Indesit Company

Modèle:
AC128LFR

Code commercial:
25818

Notices

n1040211: Cable serie pour relier la clef hardware avec le PC

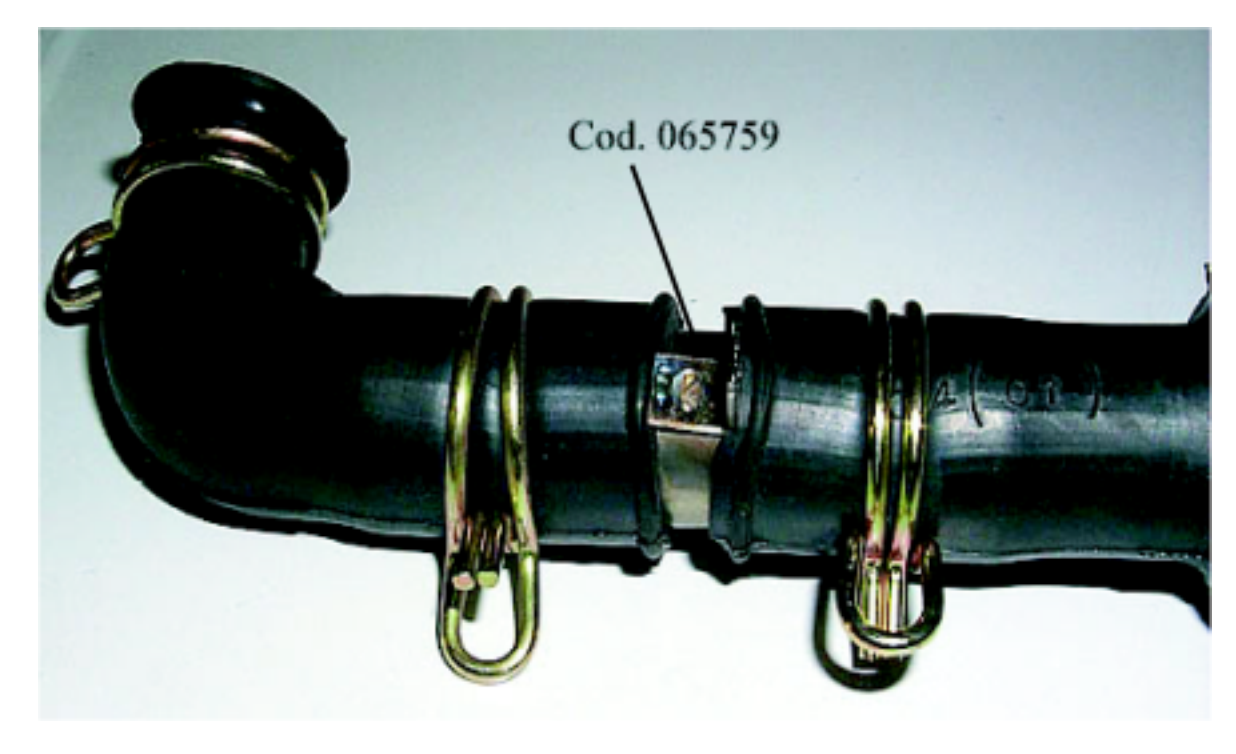
Pour relier la cléf hardware LB2000 avec le PC, il faut utiliser un câble série pin to pin 9 pôles F/F; pour en garantir la disponibilité, on a décidé dele traiter comme pièce de rechange.

Le code SAT du câble (longueur 2 m) est le 084943.

n1040230: MODIFICATIONS DES AMORTISSEURS

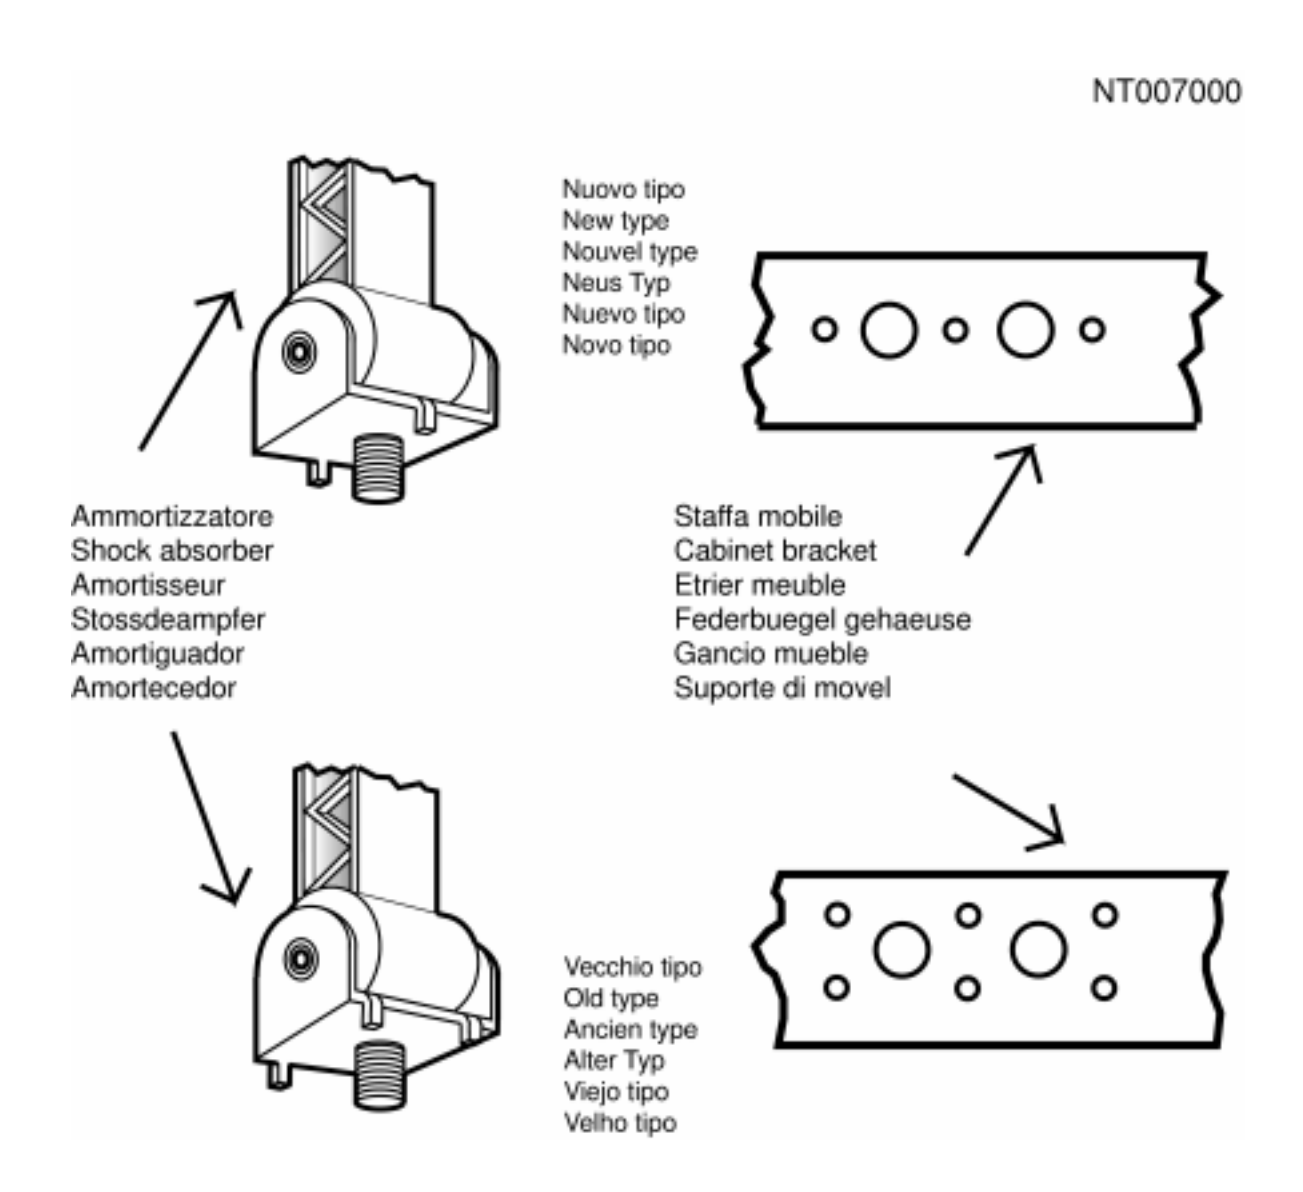
A partir du n° de série 11107.0001, on monte de nouveaux amortisseurs ayant la bride de fixation au meuble modifiée.

Les codes des nouveaux amortisseurs sont:
086372 - AMORTISSEUR 120 N (11105) 10,1MM
086515 - AMORTISSEUR 80 N (11105) 10,1MM

La modification a également concerné les meubles qui présentent une découpe différente au niveau de la fixation des amortisseurs (voir figure en annexe).

Les meubles modifiés garderont le même code SAV. En cas de remplacement du meuble, il faut vérifier le n° de série de l'appareil.
Dans tous les cas, pour mener à bonne fin l'opération de remplacement du meuble, nous conseillons d'avoir en stock les deux modèles d'amortisseurs.
Les amortisseurs cod. 066184 et 064503 continueront d'être gérés régulièrement.

n1040246: Interrupteur ` bouton NA

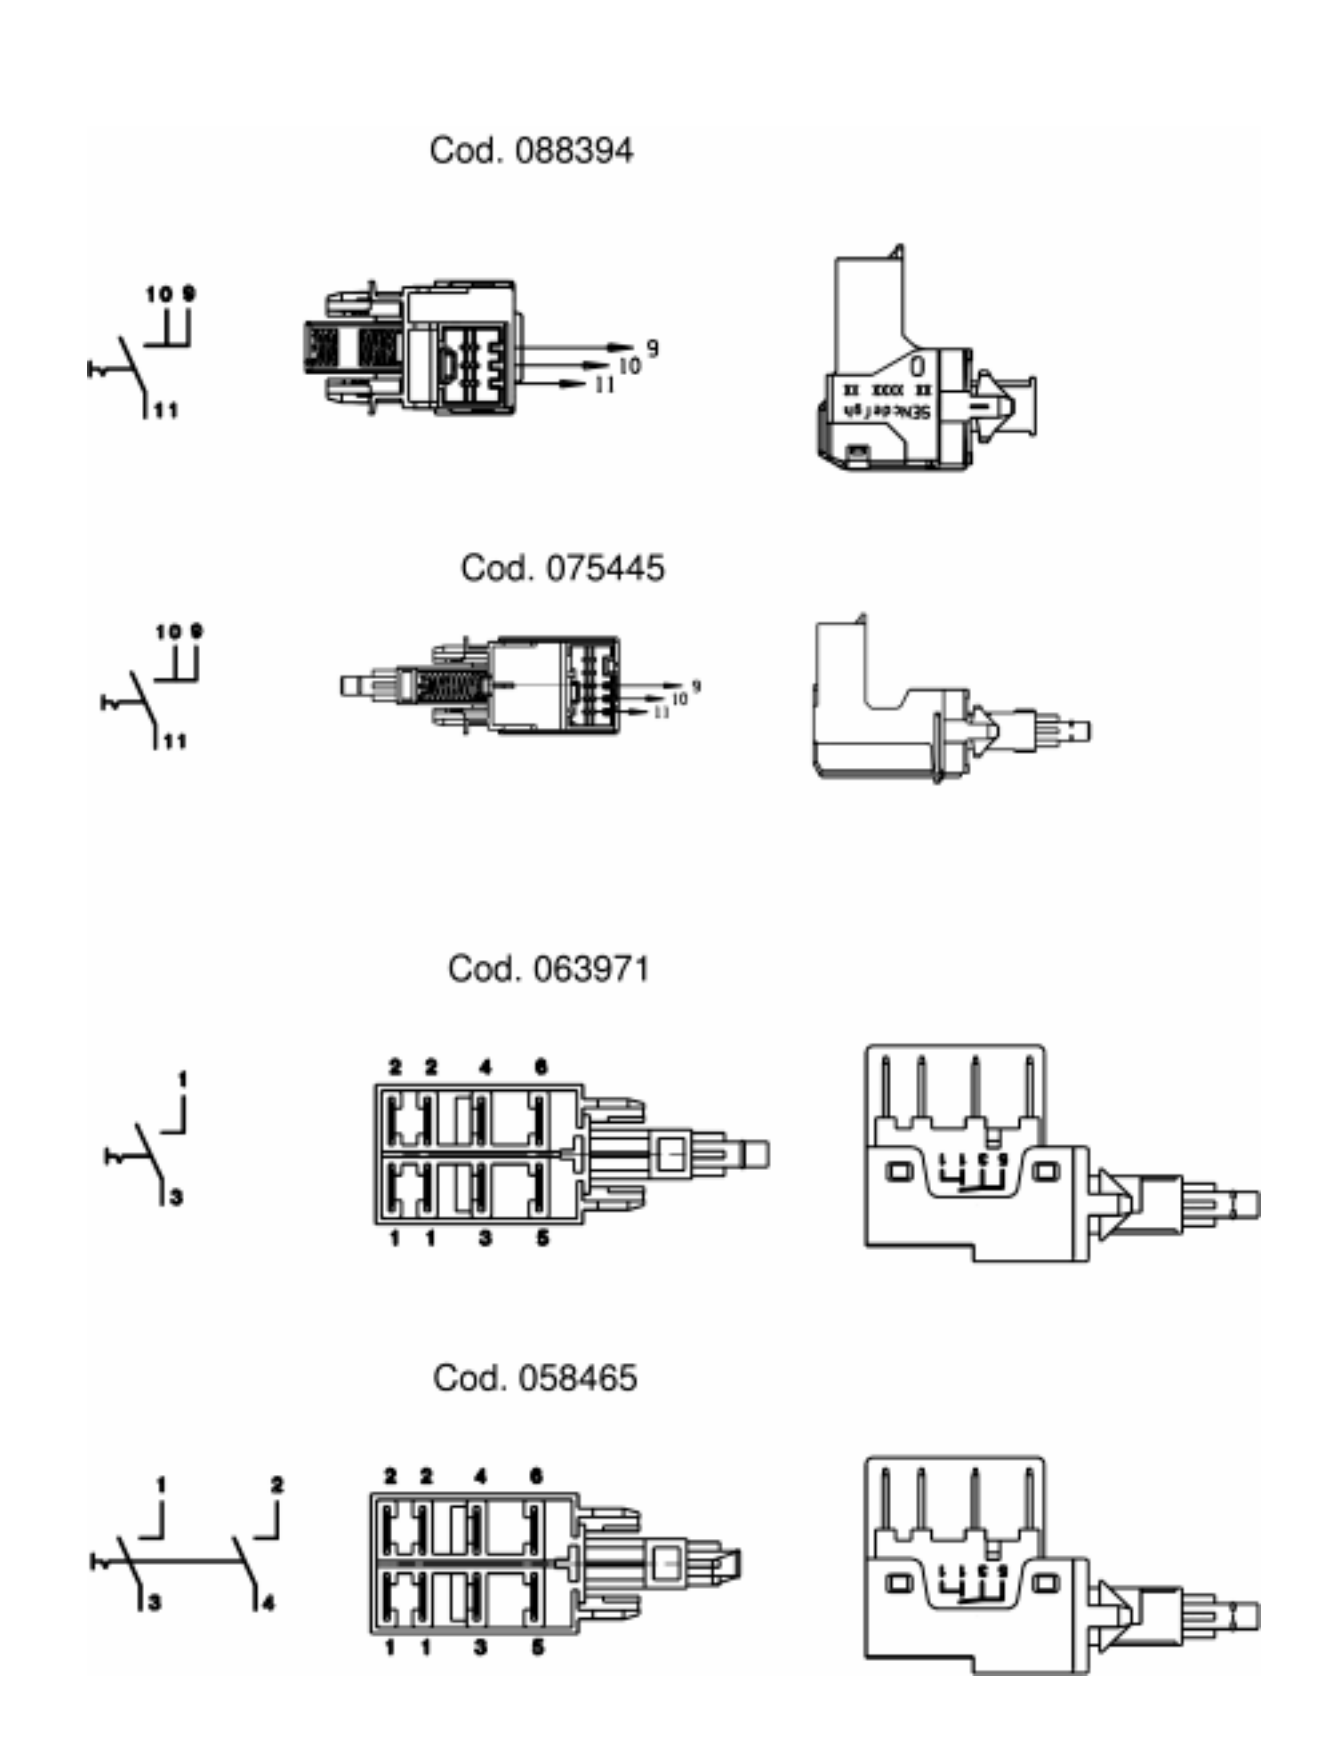
A partir du numéro de série 20302.0001, la machine à laver AL68XPT, sera dotée de l'interrupteur à bouton NA référence 088394 en lieu et place de l'interrupteur modifié NA+NA code 075445 (voir image ci-jointe) et de l'interrupteur à bouton SE-NA référence 063971 en lieu et place de l'interrupteur modifié SE+NA code 058465 (voir image ci-jointe).

Les deux interrupteurs étant normalement gérés, prendre en compte le numéro de série de l'appareil objet de l'assistance, en cas de réparation.
La présente modification intéresse également le câblage code 088448, qui comme pour tous les modèles LB 2000, est géré uniquement sur demande, sans stock, ce qui permet de gérer toujours le câblage avec la dernière modification interchangeable.
Etant donné la simplicité de la modification, les images des schémas électriques utilisées sont les mêmes que les câblages IDC déjà disponibles sur WEB.
La modification sera étendue également à d'autres modèles qui figureront au cas par cas dans la liste ci-après.

n1040282: Nouveau systhme de vidange OKO.

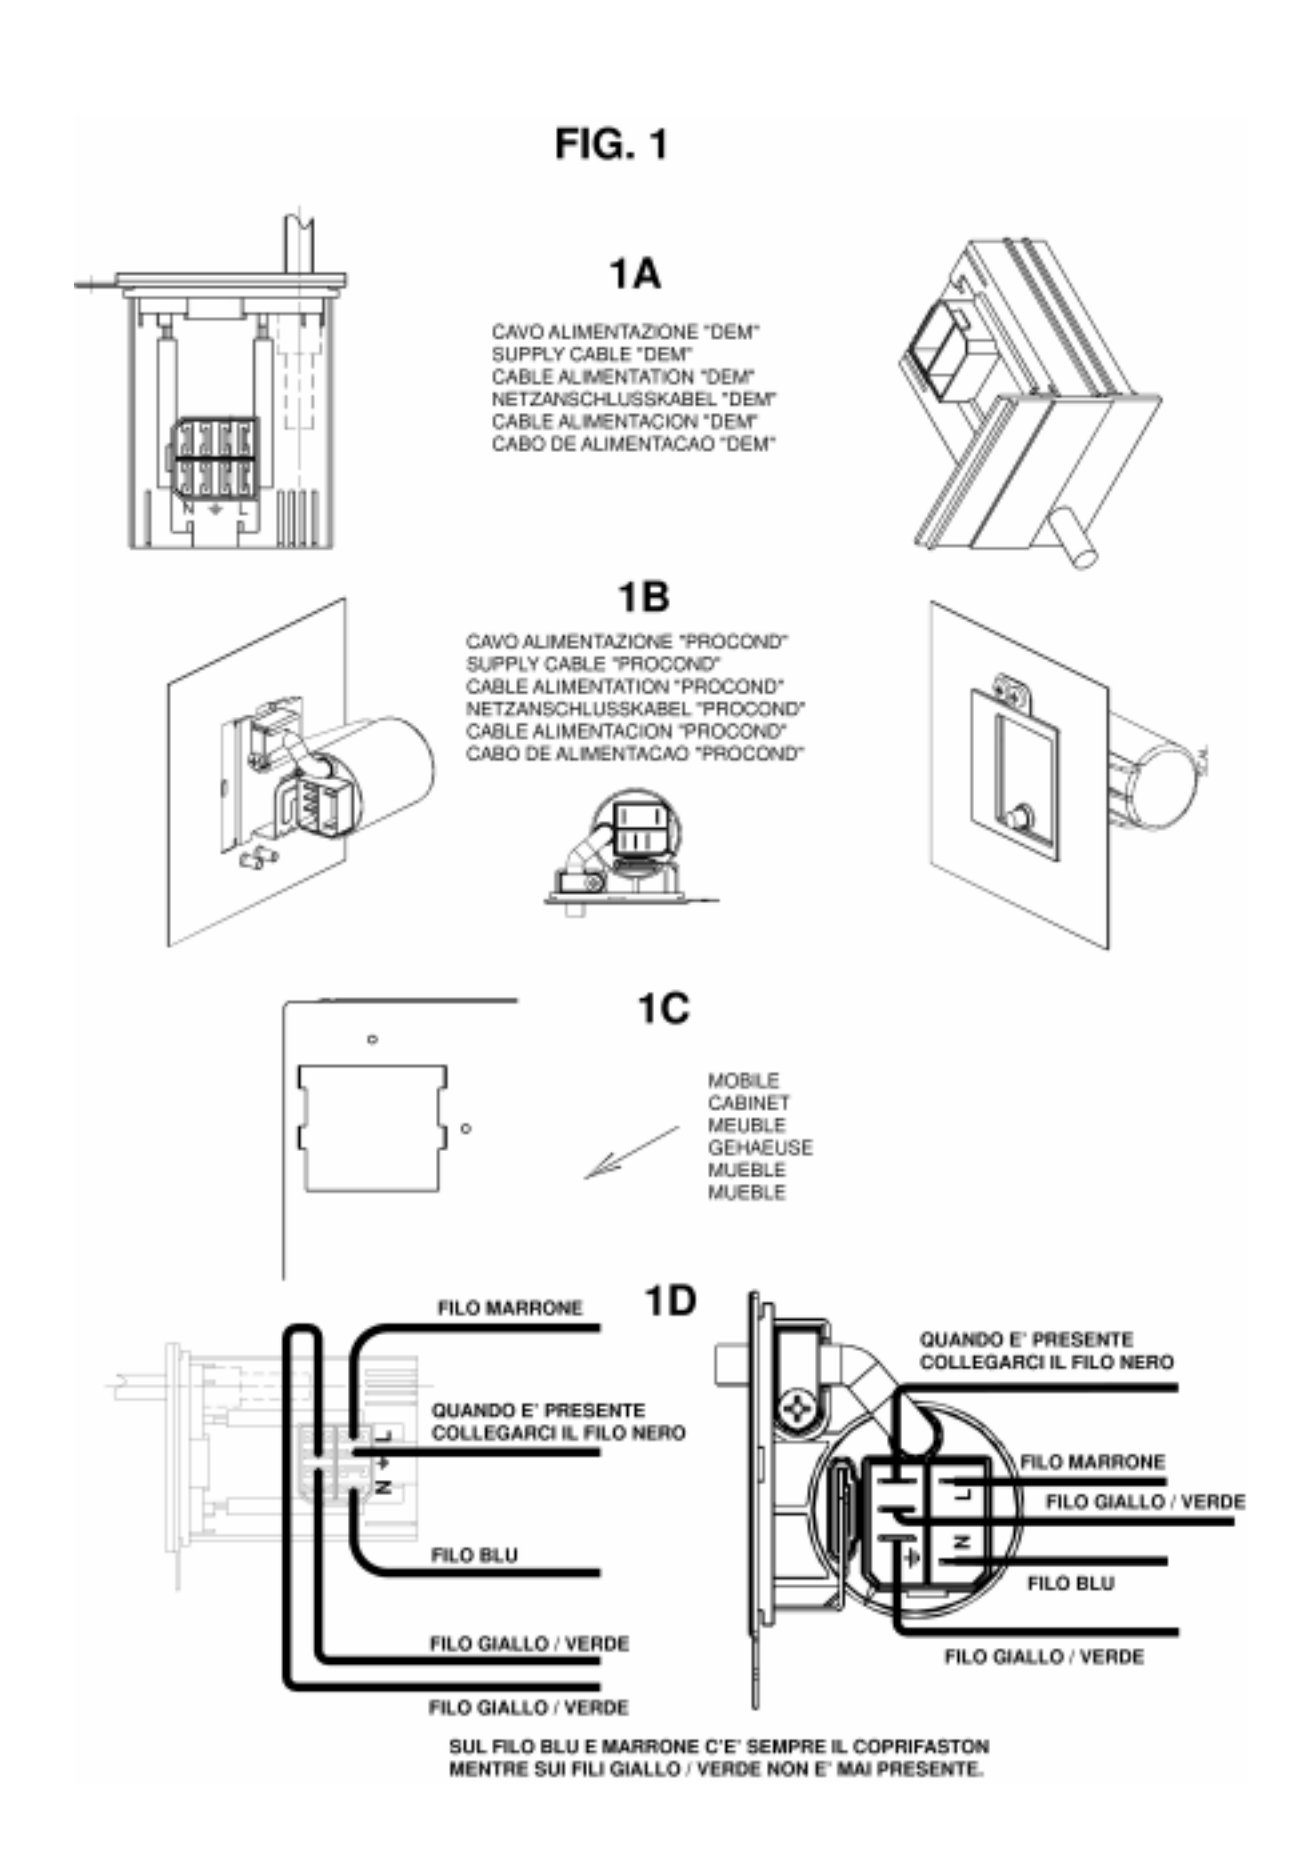
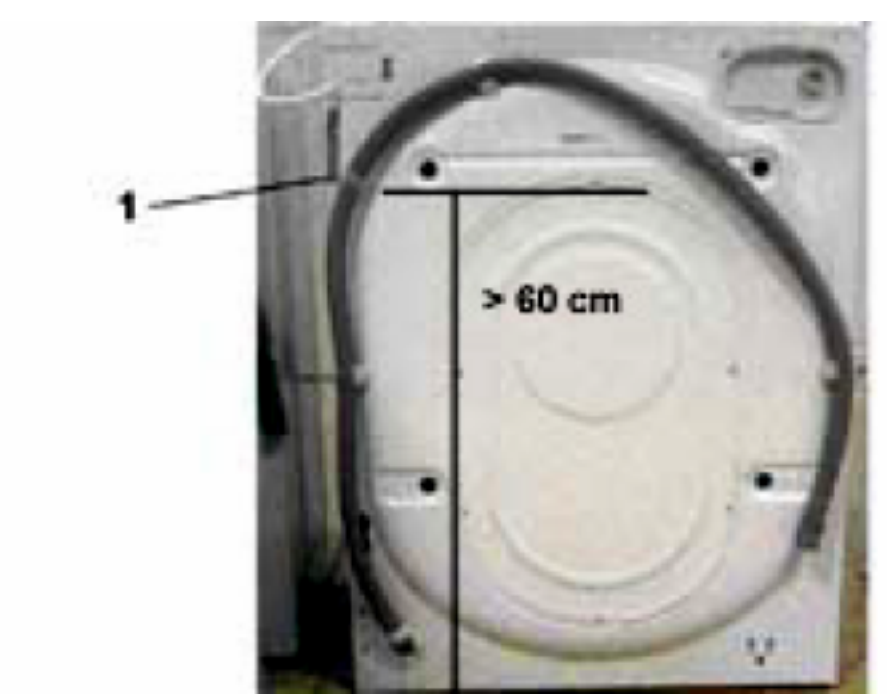
À partir du numéro de série 21219.0001, sur les lave-linge fabriqués dans l'usine de Comunanza, l'utilisation du nouveau système de vidange "OKO" a été introduit graduellement.
Les modèles dotés d'un tel système présentent le numéro 30 aux deux derniers chiffres du Code industriel figurant sur la plaque signalétique (ex. 80233560130 - voir Appendice A)

- EEPROM (le système OKO impose un nouveau réglage des paramètres relatifs au chargement en périodes). LES NOUVELLES EEPROM REMPLACENT TOUTES CELLES QUI ONT ÉTÉ CODIFIÉES PRÉCÉDEMMENT.

- CUVE (l'orifice prévu pour le tuyau de la trémie a été légèrement déplacé vers l'avant) ;
- TUYAU DE CHARGEMENT DU DÉTERGENT (voir fig. 1) ;
- PRESSOSTAT (les niveaux ont été modifiés) ;

- SOUFFLET DE LA POMPE OKO DANS LA CUVE + BOULE (voir fig. 2A, 2B et 2C) ;
- CAPTEUR DE CONDUCTIBILITÉ (là où celui-ci est présent, il a été raccourci par rapport au type utilisé précédemment) ;

- POMPE DE VIDANGE (sans la prise tuyau de récupération du détergent) ;
- TRÉMIE (elle a été déplacée à l'avant de la prise tuyau de chargement du détergent). Fig. 3A modifiée. Fig. 3B avant modification) ;

- BOUCHE D'AÉRATION (la forme a été modifiée) ;
- TUYAU DU PRESSOSTAT (la longueur a été modifiée) ;
- FIXATION DU TUYAU DE VIDANGE (spécifique) ;

En particulier, le système OKO consiste en l'introduction d'un composant sphérique en plastique (voir fig.2 A) à l'intérieur du tuyau qui relie la cuve à la pompe de vidange.
Au début de chaque cycle de lavage, la machine charge de l'eau pendant 10 secondes et actionne la pompe de vidange pendant 2 secondes, ce qui crée une différence de niveau entre l'eau dans la cuve et l'eau présente dans le tuyau de vidange. Cette différence de niveau augmente la poussée de la boule vers le haut, ce qui a pour effet de fermer hermétiquement le tuyau reliant la cuve à la

pompe (voir fig. 2D).
On obtient le double avantage suivant :
1) Séparation entre l'eau de lavage et l'eau "morte" présente dans le tuyau de vidange, ce qui permet d'économiser l'énergie pendant toute la phase de réchauffement.

2) Utilisation optimale de toute la quantité de détergent.
Grâce à l'introduction de ce nouvel élément, le tuyau de récupération du détergent n'est plus nécessaire et la pompe ne présente plus qu'un seul orifice pour l'entrée de l'eau dans la cuve.
Pour que le système OKO fonctionne de façon optimale, il est nécessaire que le tuyau de vidange du lave-linge reste fixé à l'arrière du meuble au moyen du collier en plastique (à cet effet, le collier de fixation a été conçu pour pouvoir résister à une force de 25 kg ; voir référence 1 de la fig. 4). Si tel n'est pas le cas, il est impératif qu'un point au moins du tuyau se situe à une hauteur proche du collier susmentionné (60 cm minimum).
